COMUNE DI PIOVENE ROCCHETTE

DITTA EPOL S.R.L.

**RINNOVO COMUNICAZIONE DI MESSA IN RISERVA / RECUPERO RIFIUTI CON
PROCEDURA SEMPLIFICATA (ISCRIZIONE AL REGISTRO PROVINCIALE DELLE ATTIVITÀ
DI RECUPERO NR 112/2013) RIFIUTI PLASTICI SPECIALI NON PERICOLOSI IN
PROCEDURA AUA CON AUMENTO CAPACITÀ ANNUA**

Integrazioni di cui alla richiesta Prot. n. 26067 del 19 aprile 2018

Figura 1. PAT del Comune di Piovene Rocchette, Tav. 4A "Carta delle Trasformabilità"

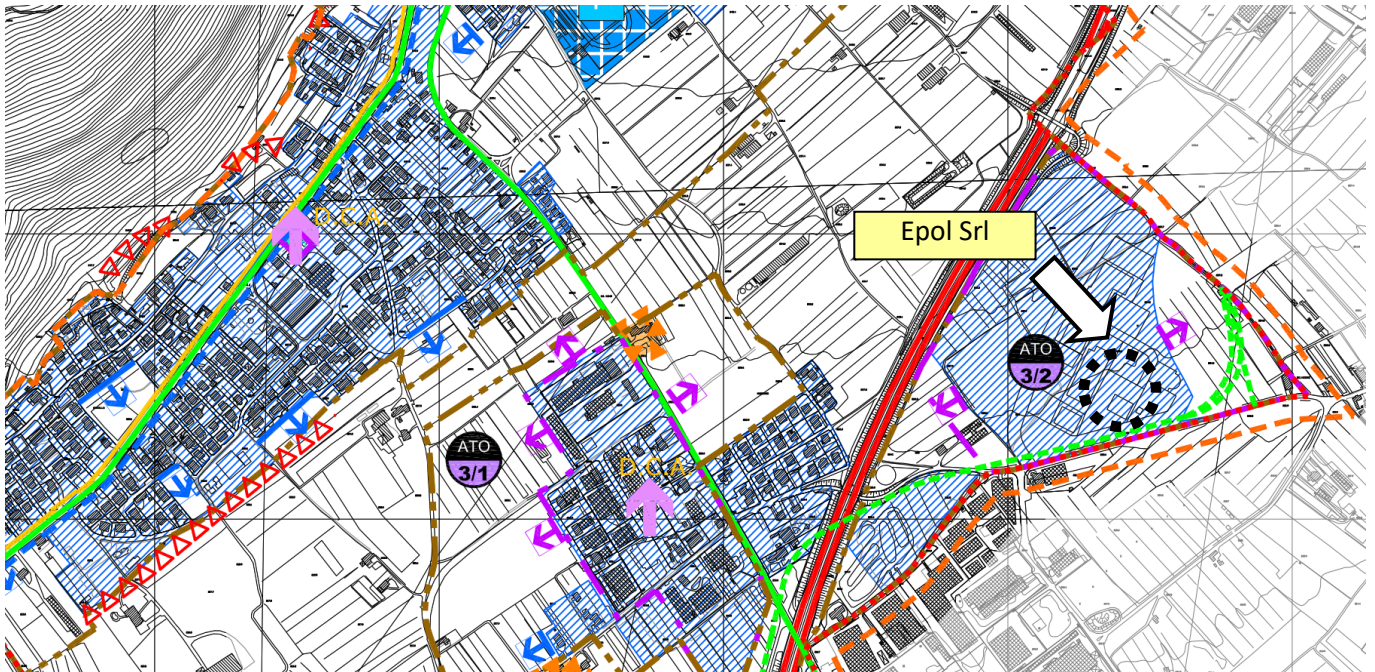
Rapporto con la "strada di progetto", adiacente alla parte sud dell'impianto, indicata in vari strumenti pianificatori (PAT - tav. 4A della Trasformabilità -, PI - tav.le 2 relative alla zonizzazione -)

Secondo quanto riportato nella **TAV. 4 Carta della trasformabilità 4A - scala 1:10.000 del Piano di Assetto del Territorio** del Comune di Piovene Rocchette, il sito aziendale (rispetto al limite Sud) risulta ubicato a 10 m dall'indicazione di "Viabilità di 2° livello – progetto (p) P.T.C.P. Tav 4" (art. 69 N.T.A.).

"... 5. Fatte salve le norme di tutela del PTCP, sono vietati gli interventi che possono interferire con la viabilità di progetto riportata nella tav. 4A della Trasformabilità, se non preventivamente concordati con gli enti preposti."

Nello specifico la domanda di rinnovo dell'autorizzazione della ditta EPOL prevede l'utilizzo dell'area aziendale, interamente ricompresa all'interno dell'ambito "Area di urbanizzazione consolidata", posto all'esterno e ad una distanza di 10 m dal tematismo afferente la viabilità di progetto. Non risultano, pertanto, possibili interferenze rispetto alla viabilità di progetto.

Figura 2: Piano degli Interventi del Comune di Piovene Rocchette. Tavola b05.10.01. Fuoriscala. In evidenza l'area aziendale.

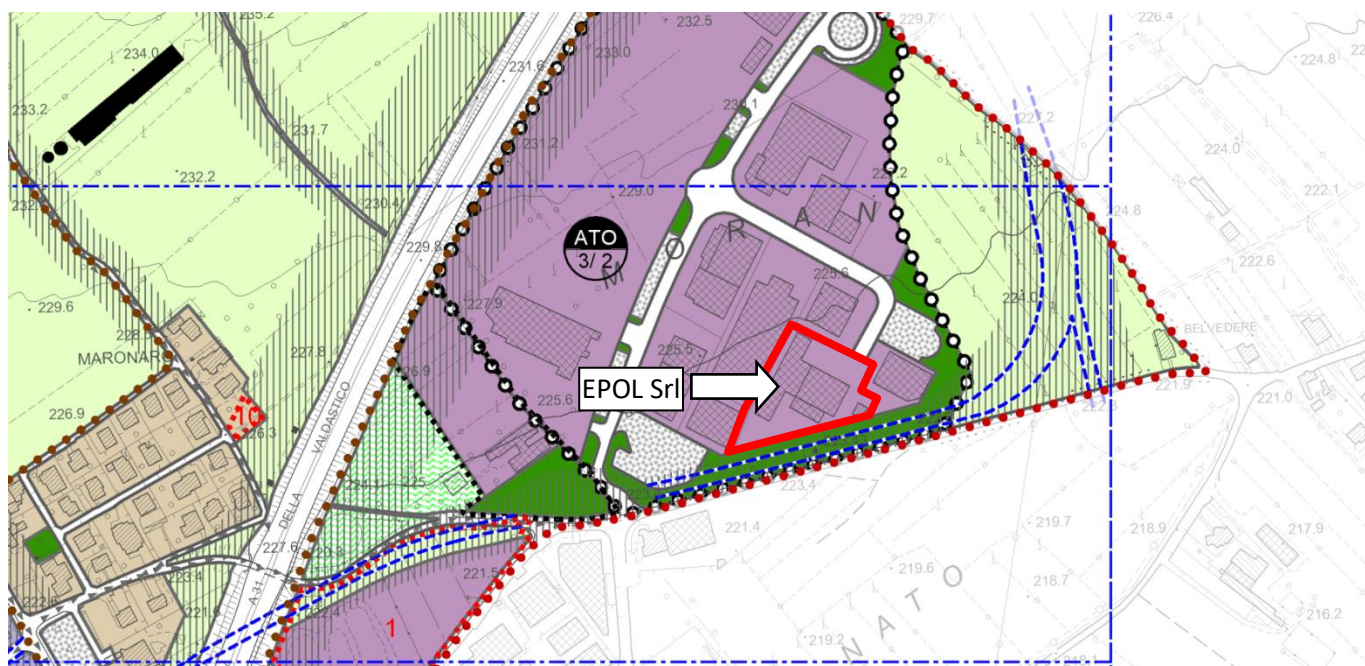
Secondo quanto indicato nella **Tavola b05.10.01 del Piano degli Interventi del Comune di Piovene Rocchette** (VI), il sito aziendale (rispetto al limite Sud) risulta ubicato a 10 m dall'indicazione di "Strade di progetto" (Art. 54 N.T.O.). Si precisa che l'ambito "Strade di progetto" ricade interamente all'interno di "Aree a parco ed attrezzature sportive" e , ad ogni buon conto, all'esterno del limite della zona produttiva "D1.2".

Ne deriva che, la richiesta di rinnovo dell'autorizzazione dell'impianto della ditta EPOL non risulta interferire in alcun modo con l'ambito "Strade di progetto", in quanto il sito aziendale risulta posto all'esterno (10 m di distanza) e l'art. 54 (NTO di Piano) non contiene motivi ostativi o preclusioni di sorta per lo svolgimento di attività produttive collocate all'interno di zone produttive "D1.2".

Figura 3 - Schema scarichi: in blu le modifiche proposte

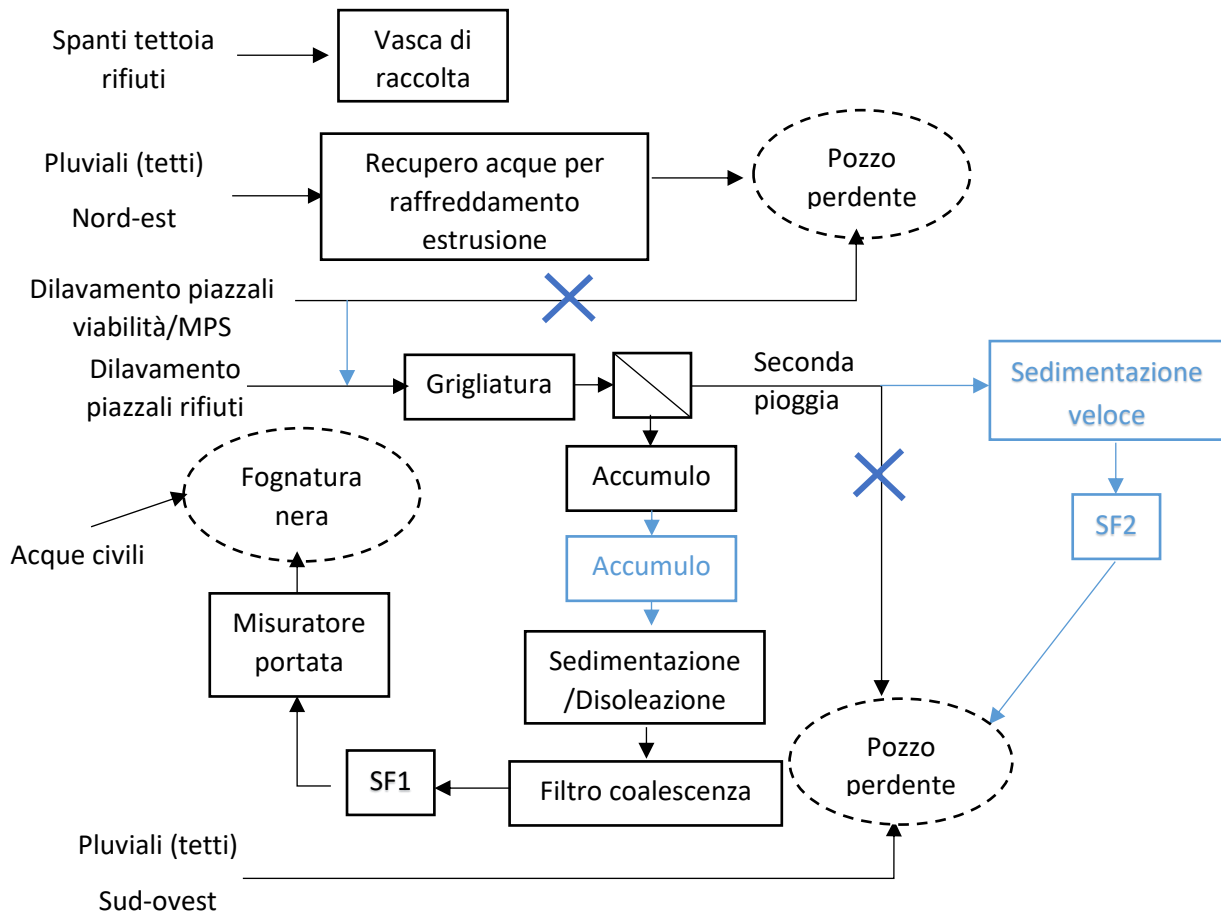
Considerato che sui piazzali sono presenti rifiuti e MPS, seppur protetti dagli agenti atmosferici, ed i risultati delle analisi di cui al paragrafo 2, si ritiene opportuno procedere con la separazione e trattamento delle acque di prima pioggia su tutta l'area scoperta. Pertanto si propone la realizzazione delle seguenti modifiche:

1. Separazione e trattamento della prima pioggia anche del piazzale lato est (MPS);
2. Aumento della capacità di accumulo della prima pioggia fino a 100 m³; considerando che le aree scoperte hanno una superficie totale pari a 4400 m² ed un coefficiente di corrivazione di 0,9, la pioggia raccolta sarà pari a 25 mm. Considerando il tipo di attività dell'azienda, le attività di stoccaggio all'esterno, e anche in ragione del conferimento della seconda pioggia, che si propone rimanga in pozzo perdente (come descritto al paragrafo seguente), si ritiene che tale quantità sia idonea al completo dilavamento delle superfici scoperte;
3. La seconda pioggia sarà conferita ai pozzi perdenti esistenti, previo trattamento in continuo di sedimentazione veloce e passaggio in pozzetto per il campionamento fiscale.

Non si prevedono modifiche al trattamento della prima pioggia (che continuerà ad essere conferita in fognatura nera); la pompa sarà sempre comandata da sensore di pioggia con tempo di ritardo minimo di 5 h; considerando il nuovo volume di stoccaggio (100 m³) e la portata della pompa (portata invariata di 5 m³/h), si prevede che il conferimento della prima pioggia avverrà in 20 - 25 h, entro il limite di 48 h previsto dalla vigente normativa.

Figura 4. Distanze dai più vicini corpi idrici superficiali

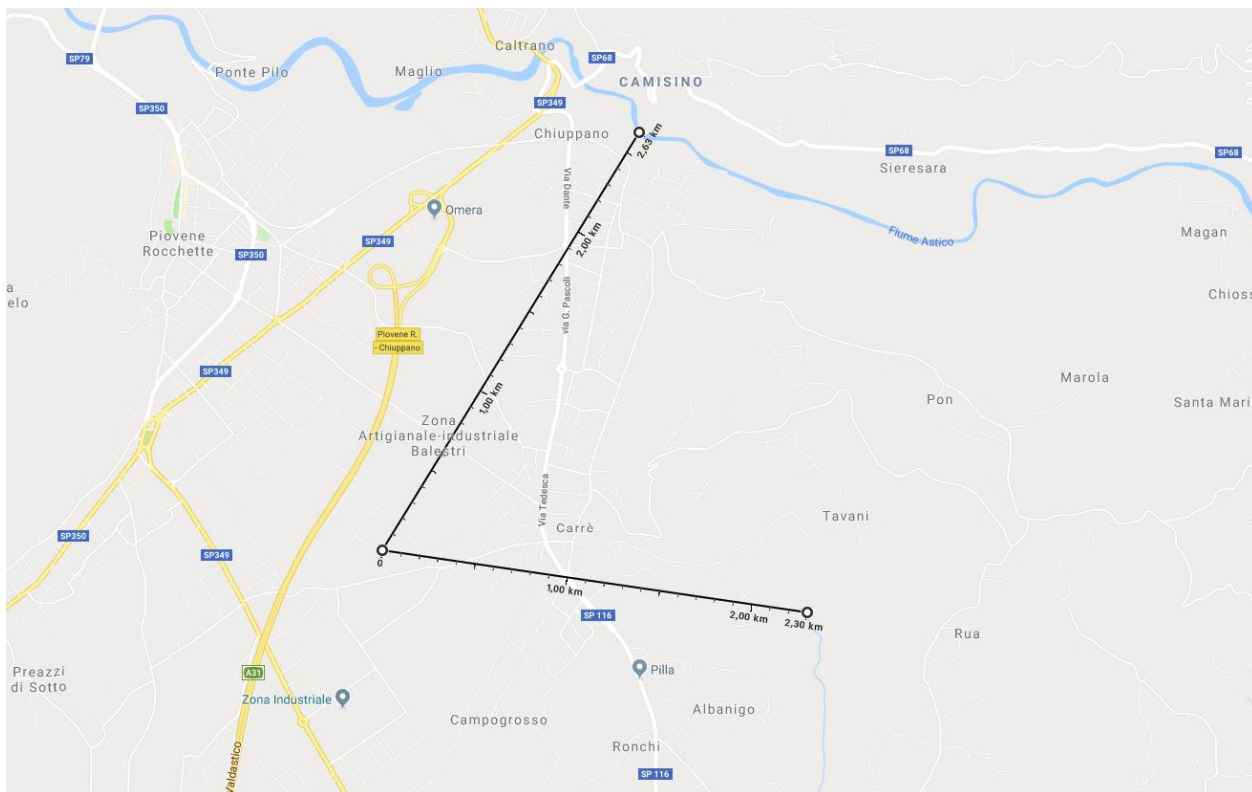
Per quanto riguarda il conferimento della seconda pioggia, si considera che la zona non è servita dalla fognatura bianca; si è quindi preso in considerazione il conferimento in corpo idrico superficiale. Si riporta in Figura 4 foto area dell'area, con evidenziate le distanze dai corpi idrici superficiali più vicini.

Si evidenzia che il fiume Astico dista circa 2,6 km, mentre il torrente Igna dista circa 2,3 km. Oltre che comportare oneri economici ritenuti eccessivi rispetto ai benefici ambientali conseguibili, il recapito in tali corpi idrici risulta comunque impraticabile, viste le numerose proprietà da attraversare, oltre che le strade ed il paese di Carrè nel caso di recapito al torrente Igna e Chiuppano nel caso del fiume Astico.

Si propone che il recapito della seconda pioggia venga mantenuto sul suolo in pozzo perdente; prima del conferimento si propone l'installazione di un trattamento di sedimentazione/disoleazione veloce in continuo (i materiali eventualmente trascinati con la seconda pioggia possono essere solamente solidi -plastiche- dai vari stoccaggi). Il costo di tale intervento è stimato in 3000 euro.
